| FSN n°2014_ 10261 | |
| Device | enFlow IV Fluid Warmer |

URGENT – ACTION CORRECTIVE DE SECURITE

Objet: **Réchauffeur fluides / sang enFlow, Vital Signs – clôture action corrective FMI 35010**

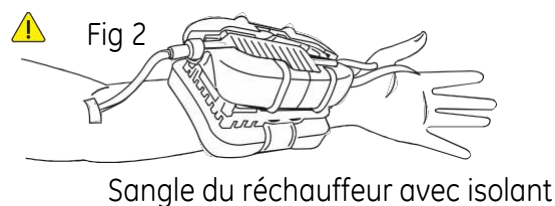
Lorsque l'on utilise le réchauffeur enFlow, la principale façon de fixer l'appareil doit être au moyen de la pince comme illustré sur la Fig 1. Il est également possible d'attacher le réchauffeur au patient à l'aide uniquement de la Sangle avec l'isolant intégré RÉF. 980304VS30 (Fig 2), en cas de besoin clinique par exemple en cas de transport ou lorsqu'un déplacement est envisagé.

Le réchauffeur est conçu pour être posé sur le lit et/ou attaché aux couvertures du patient, au plus près du site de perfusion, à l'aide de la pince RÉF. 980309VS-20 (Fig 1). Protégez le patient du réchauffeur afin de contribuer à la prévention des neuropathies périphériques périopératoires ou des brûlures.

En cas de besoin clinique d'attacher le réchauffeur au patient, par exemple pendant le transport ou lorsqu'un déplacement est envisagé, il faut alors le faire exclusivement à l'aide de la Sangle avec l'isolant intégré RÉF. 980304VS30 (Fig 2). Utilisez et vérifiez conformément aux Consignes d'utilisation.

Ne pas envelopper le réchauffeur dans des serviettes, des draps, des couvertures ou des housses et attacher la sangle du réchauffeur en la serrant le moins possible, en veillant à ne pas gêner le flux sanguin vers l'appendice. Vérifier régulièrement les signes de lésions potentiellement liées à la pression ou à la température.

Afb 1

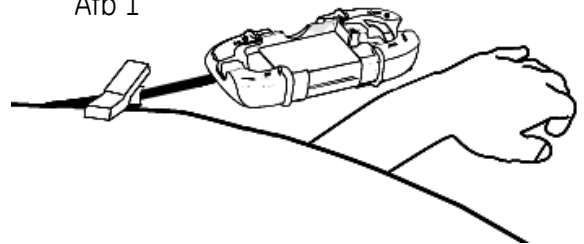
Bij het gebruik van de enFlow-verwarmer dient de klem de eerste methode voor het vastzetten van het apparaat te zijn, zoals getoond in Afb 1. Alleen wanneer er een klinische behoefte is om de verwarmer aan de patiënt te bevestigen, bijv. tijdens transport of waar beweging wordt verwacht, dient dit met de geïsoleerde band PN980304VS30 (Afb 2) te worden gedaan.

De verwarmer is ontworpen om op het bed te worden geplaatst en/of aan het beddengoed van de patiënt te worden bevestigd in de nabijheid van de infusieplaats met behulp van de snoerklem (P/N 980309VS -20 (Afb 1). Breng een zachte laag aan tussen de patiënt en de verwarmer om te helpen bij de preventie van perioperatieve neuropathie van de perifere vasculatuur of thermisch letsel.

Indien er een klinische behoefte is om de verwarmer aan de patiënt te bevestigen, bijv. tijdens transport of waar beweging wordt verwacht, dan dient dit uitsluitend gedaan te worden met behulp van de geïsoleerde band PN980304VS30 (Afb 2). Toepassen en controleren conform de gebruiksaanwijzingen.

Wikkel de verwarmer niet in handdoeken, lakens, dekens of operatiedoeken en bevestig de verwarmerband zo los mogelijk en zorg ervoor dat de kans op belemmering van de bloeddoorstroming van de ledemaat zo klein mogelijk blijft. Controleer regelmatig op tekenen van potentieel drukgerelateerd of thermisch letsel.

Figure 2

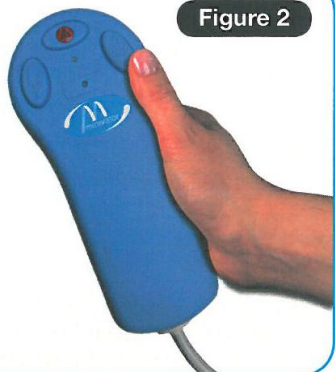
There have been a very small number of reported faults with units using the style of handset ('keyhole' shape, blue or grey in colour) shown in **Figure 2**, where the bath lift would not rise-up out of the bath when the handset up button was pressed.

You will be contacted in the near future so we can help you exchange your existing bath lift handset for a new one (**Figure 3**). You will get a new handset **totally free of charge**, we will make all the necessary arrangements to have the handset replaced; you do not need to do anything at this time.

This PCB needs C53 replaced

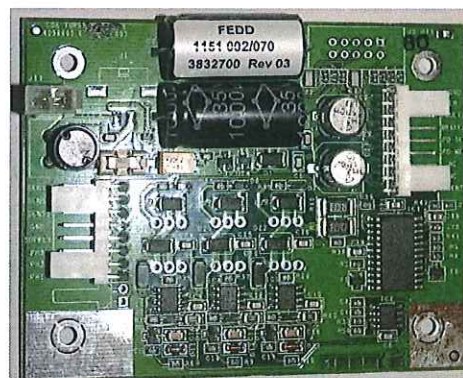
The change is focused on the Turbine Controller Printed Circuit Board fitted within these devices and specifically on the replacement of capacitor C53.

This change is limited to the devices with either Turbine Controller PCB 3812700 or 3812799 installed, and once the device has the new version Turbine Controller PCB 3832799 installed, no further action is required.

The following options will aid you in replacing the C53 or updating your device:

The C53 is located here

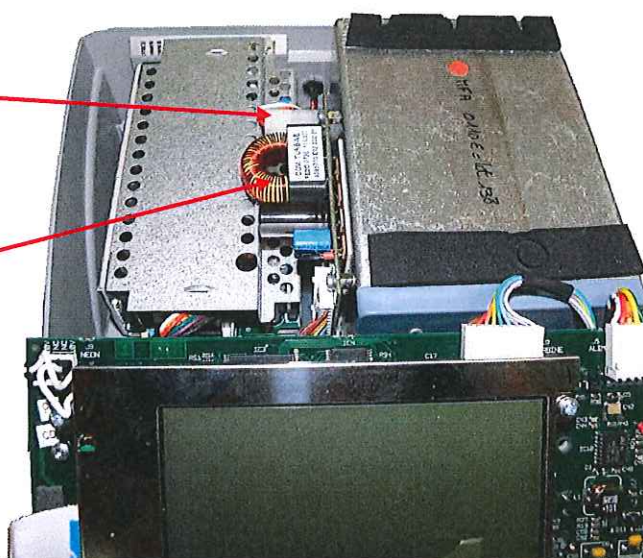
With the top cover removed the Turbine Controller PCB is located here.

If your device shows "Yes" you will need to replace the C53 as detailed below.
